柏崎刈羽原子力発電所における  
標準応答スペクトルに基づく評価について

2022年1月24日  
東京電力ホールディングス株式会社

## 前回会合（2021年12月3日 第8回会合）におけるコメント

### 4.3.1 逆解析のターゲットに用いる観測記録

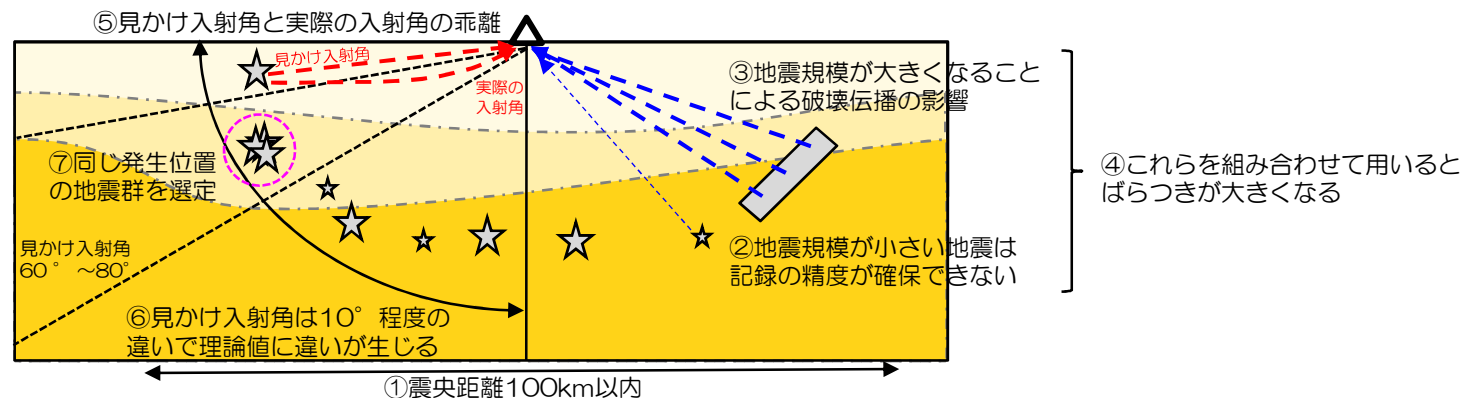
| No. | 内容   | 今回資料説明箇所   |
|-----|--|------------|
| 1   | 地下構造モデルの逆解析のターゲットに用いた地震について、選定における考え方やしきい値の設定の考え方を説明すること。                                    | P.19, P.27 |

コメント  
No.1

- ばらつきの少ない観測記録群の平均値をターゲットとすることで、精度の高い地下構造モデルを評価。
- ターゲットは以下のパラメータにより影響を受けることを踏まえて、ばらつきが小さくなるような観測記録群を選定。
  - ✓ 震央距離（P波部及びコーダ部）
    - ① 敷地周辺の伝播特性が反映されており記録の精度が良い、震央距離100km以内の地震を対象とした。
  - ✓ 地震規模（P波部及びコーダ部）
    - ② 地震規模が小さい地震は記録の精度が確保できないためM4.5以上の地震を対象とした。
    - ③ また、M6.0を超える地震では断層面の大きさが数km四方となり、震源の破壊伝播の影響が無視できないため、M6.0以下の地震を対象とした。
    - ④ 地震規模が大きい地震と小さい地震を組み合わせるとばらつきが大きくなるため、地震規模の差が0.5以下の地震群を対象とした。
  - ✓ 見かけ入射角（P波部）
    - ⑤ 見かけ入射角は大きいほどPS-P時間が長くなり、レシーバー関数の特徴を把握しやすいものの、大きすぎると地震波が深部から潜り込んで伝播することで実際の入射角との乖離が生じることを踏まえ、敷地で多くの記録が得られている見かけ入射角 $60^{\circ} \sim 80^{\circ}$ の地震を対象とした。
    - ⑥ 見かけ入射角は $10^{\circ}$ 程度の違いでP波部H/Vスペクトル比とレシーバー関数の理論値に違いが生じることを踏まえ、見かけ入射角の差が $10^{\circ}$ 以内の地震群を対象とした。
  - ✓ 発生位置（P波部及びコーダ部）
    - ⑦ P波部は、概ね等しい発生位置の地震群から、ばらつきの小さい観測記録群を選定するため、震央距離の差及び震央間の距離が3km以内で3地震以上の地震群を対象とした。コーダ部は、P波部と伝播経路を整合させるため、P波部と同様の領域で発生したばらつきの小さい地震群を対象とした。

#### 大湊側 (1) 理論値の入射角を変化させたパラメータスタディ

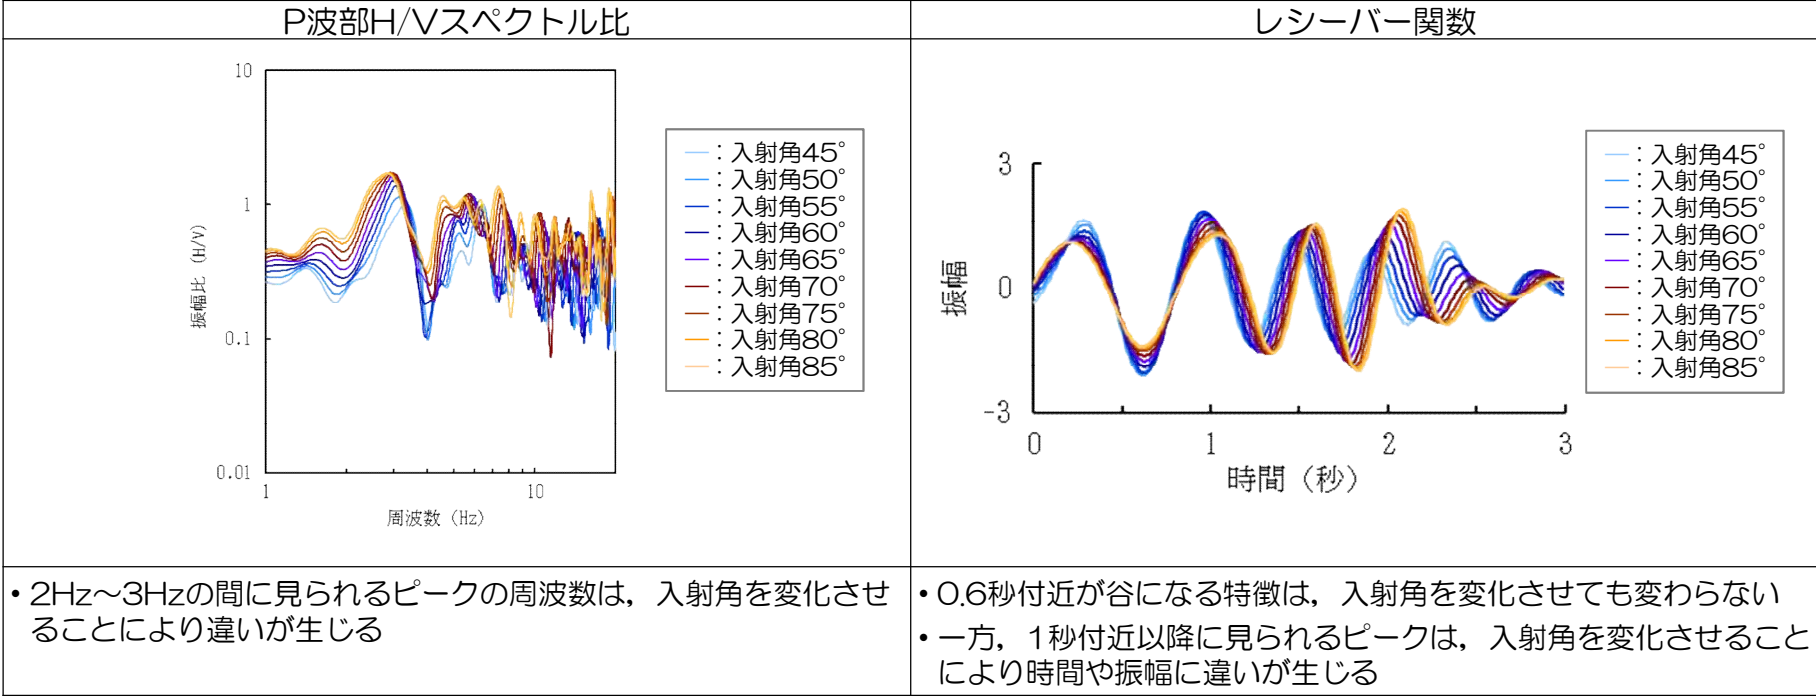
| No. | 内容   | 今回資料説明箇所   |
|-----|--|------------|
| 2   | P波部H/Vスペクトル比及びレシーバー関数について、ターゲットに用いた地震とは異なる傾向にある観測記録に対する分析を示すこと。                              | P.32~P.41  |

コメント  
No.2

■ 同定した地下構造モデルに対して、入射角を変化させた場合のP波部H/Vスペクトル比及びレシーバー関数の理論値に関するパラメータスタディを実施。

■ P波部H/Vスペクトル比の2Hz～3Hzの間に見られるピーク及びレシーバー関数の1秒付近以降に見られるピークは、入射角を変化させると違いが生じることを確認した。

## (2) ターゲットと傾向が異なる観測記録の分析

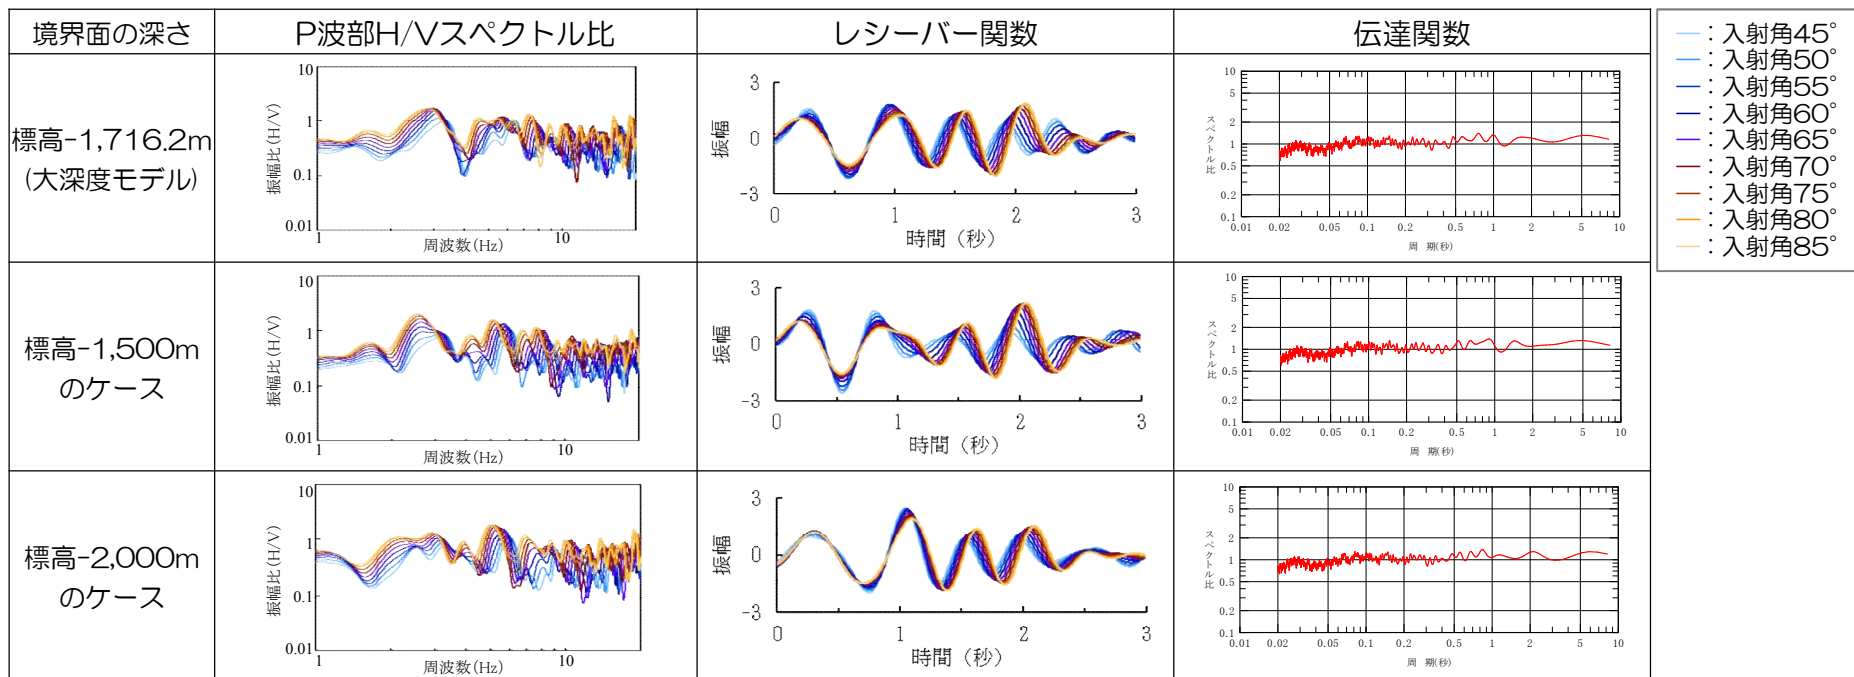
コメント  
No.2

- 上部寺泊層と下部寺泊層の境界面の深さを変化させると、レーザー関数の1秒付近に見られるピークの出現時間が前後に大きく変化することが確認された。また、P波部H/Vスペクトル比の2Hz~3Hzの間に見られるピークの形状も変化することが確認された。
- 特に、2次元地下構造モデルの北西側を参考にして境界面を浅くしたケースでは、レーザー関数のピークの出現時間が早くなり、領域b~cより到来する波で見られた0.6秒付近に近づく傾向である。
- これらのことから、上部寺泊層と下部寺泊層の境界面の深さが波の到来方向により変化することにより、観測されたレーザー関数に比較的大きなばらつきが生じた可能性が考えられる。
- 一方、これらのケースにおける地震基盤相当から解放基盤表面までのモデルの理論伝達関数はほぼ同じであり、上部寺泊層と下部寺泊層の境界面の深さの設定が増幅特性に与える影響は殆どないことを確認した。このことは、既許可での観測記録の分析において、大湊側では褶曲構造による到来方向による特異な増幅特性が見られないこととも整合している。

## (2) ターゲットと傾向が異なる観測記録の分析

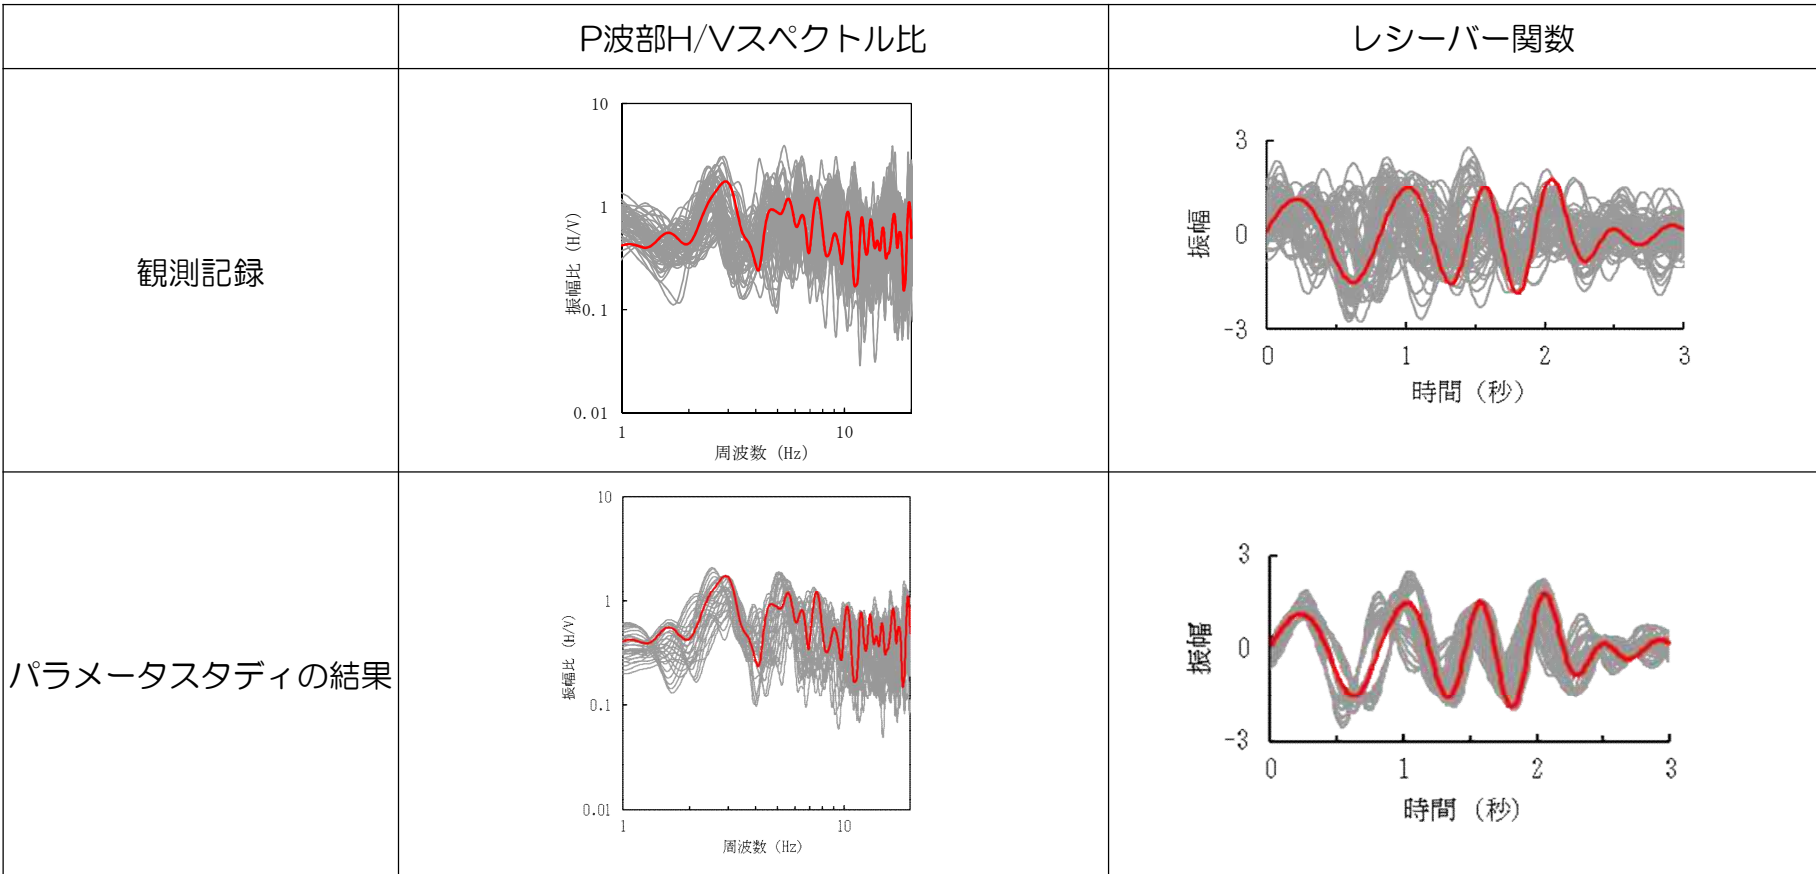
コメント  
No.2

- さらに、逆解析のターゲットに用いた観測記録とは特徴の異なるレシーバー関数を再現可能な大湊側の地下構造モデルを試行錯誤的に設定し（以下、「検討用モデル」という）、到来方向によりレシーバー関数の特徴が異なる傾向が地下構造モデルの増幅特性に与える影響をより定量的に検討した。
- 検討用モデルは、以下により設定。
  - 逆解析により同定した地下構造モデルをもとに、レシーバー関数の到来方向別の整理において逆解析のターゲットとは異なる特徴が見られ、かつ領域内での観測記録のばらつきも小さい領域cのレシーバー関数を対象として、これと整合するフォワードモデルを検討
  - 層厚は、2次元地下構造モデルを参考に境界面深さのパラメータスタディの結果を踏まえ検討
  - S波速度及びP波速度は、荒浜側及び大湊側の逆解析における探索範囲をもとに検討
  - 減衰は、逆解析により同定した地下構造モデルから変更していない
- 上記の検討を行い設定した大湊側の検討用モデルは、領域cのレシーバー関数の特徴として見られる0.6秒付近及び1.5秒付近のピークを再現し、P波部H/Vスペクトル比も概ね再現することを確認した。
- 検討用モデルの地震基盤相当から解放基盤表面までの伝達関数は、大深度モデルによるものとほぼ同じであり、到来方向による増幅特性への影響がないことをより定量的に確認できた。

### 4.4.4 観測記録より推定した地震基盤波による検証

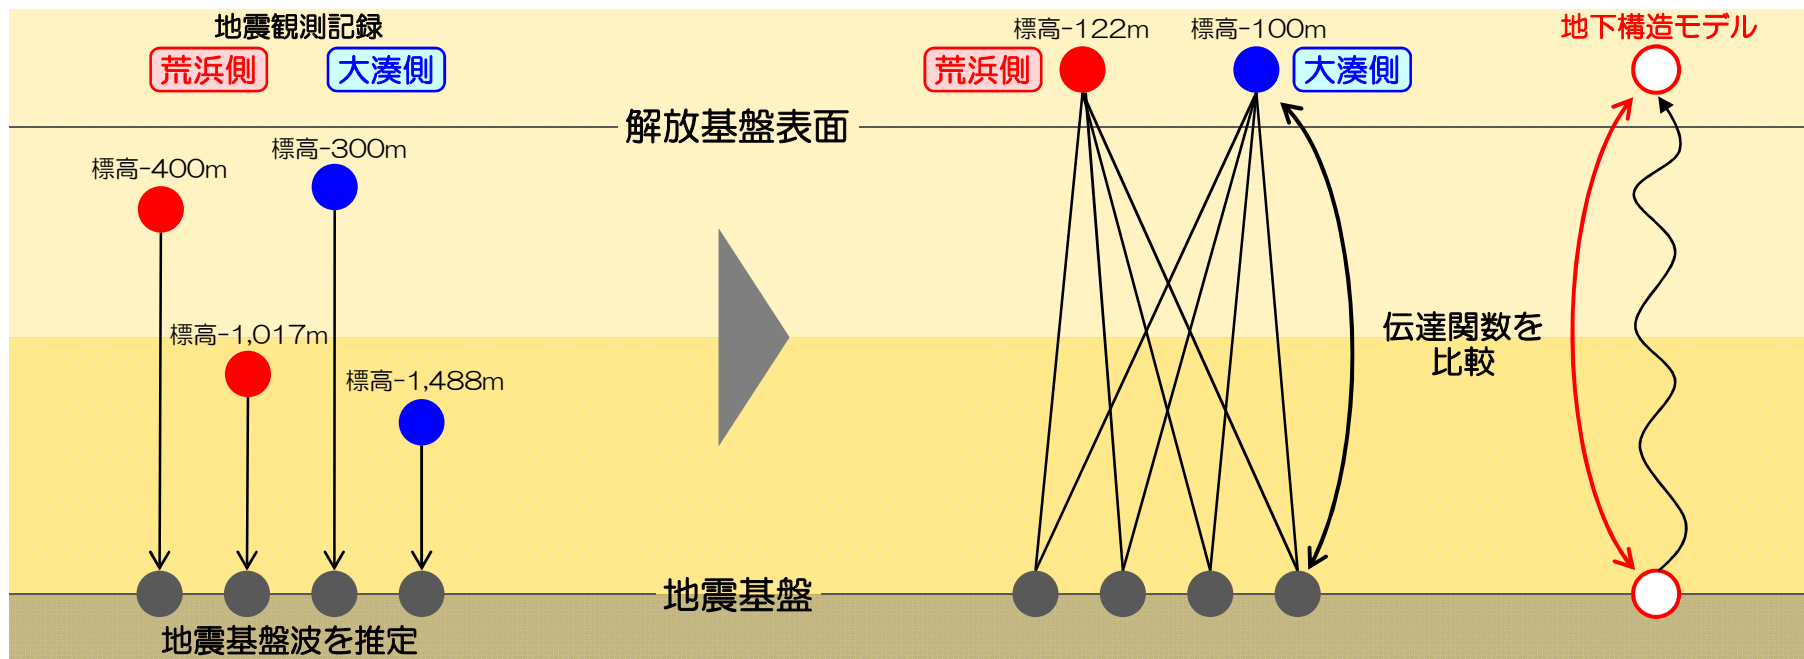
| No. | 内容   | 今回資料説明箇所   |
|-----|--|------------|
| 4   | 地下構造モデルの妥当性に関して、荒浜側の水平方向の伝達関数については、モデルの理論値が大深度観測点から標高-400mの区間で観測記録を下回る傾向にあることに対する要因の分析を示すこと。 | P.56~P.58  |

コメント  
No.4

## 4.4.4 観測記録より推定した地震基盤波による検証

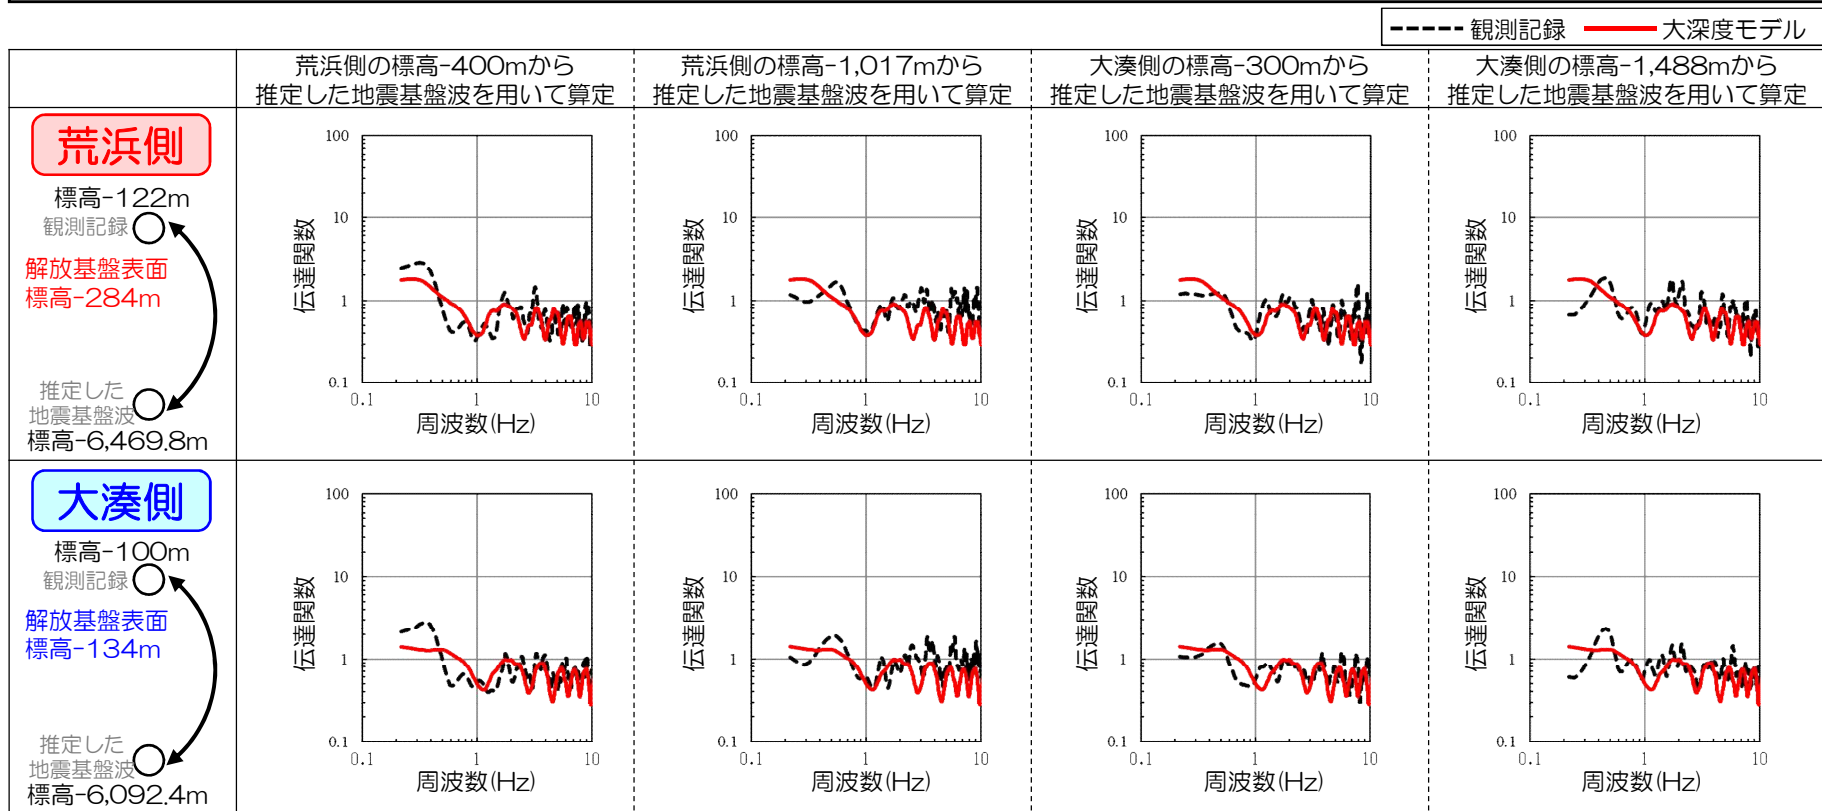
コメント  
No.4

- 荒浜側の大深度地震観測点（標高-1,017m）から推定した地震基盤波を用いた場合には、荒浜側及び大湊側ともに、モデルの理論伝達関数が観測記録の伝達関数をやや下回る傾向にあることから、荒浜側の大深度地震観測点付近の一部の区間では、モデルの方が観測記録よりもやや大きめの傾向となっていることが要因として考えられる。
- 一方、荒浜側の大深度地震観測点以外の3観測点から推定した地震基盤波を用いた場合には、荒浜側及び大湊側ともに、モデルの理論伝達関数と観測記録の伝達関数はよく整合することを確認した。
- 従って、地震基盤から解放基盤表面までのモデル全体としては、モデルの理論伝達関数と観測記録の伝達関数はよく整合しており、荒浜側の大深度モデルが過小評価となっているものではないと考えられる。

## 4.4.4 観測記録より推定した地震基盤波による検証

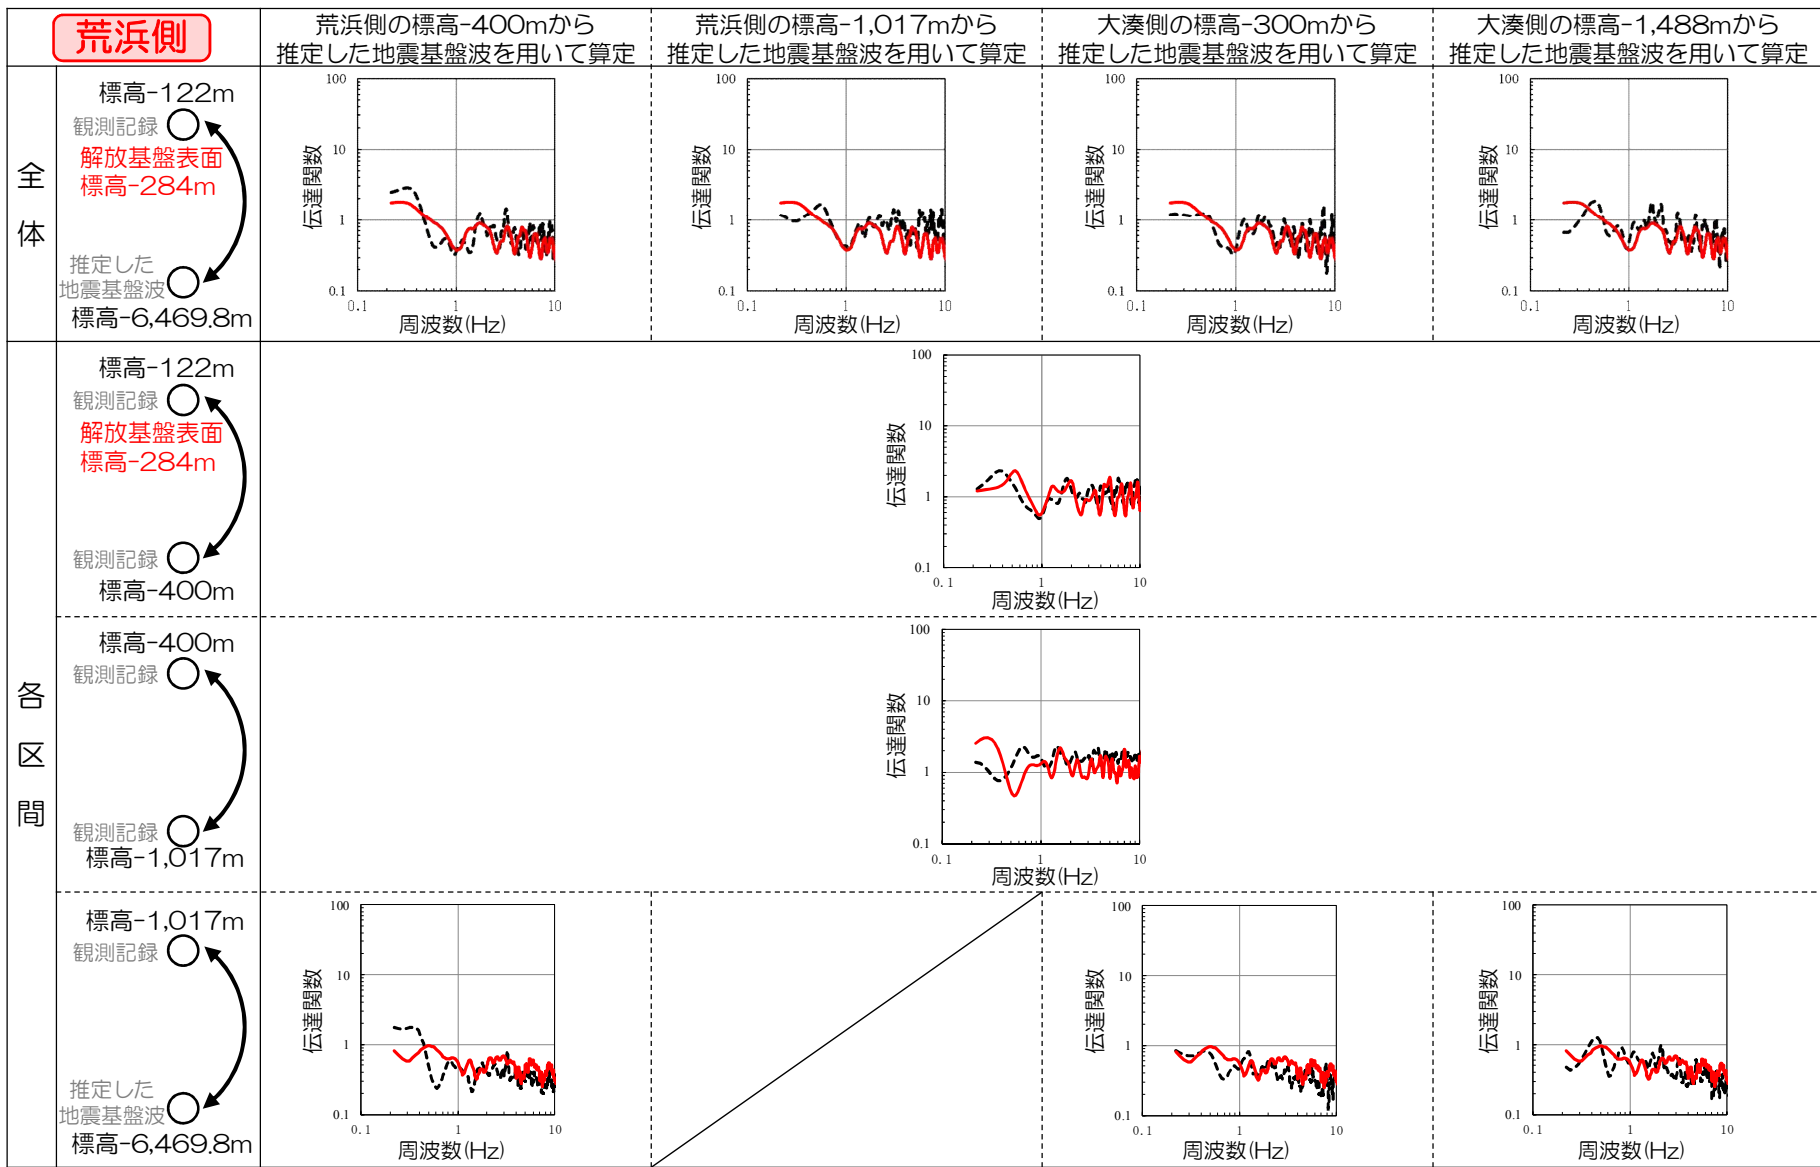
コメント  
No.4
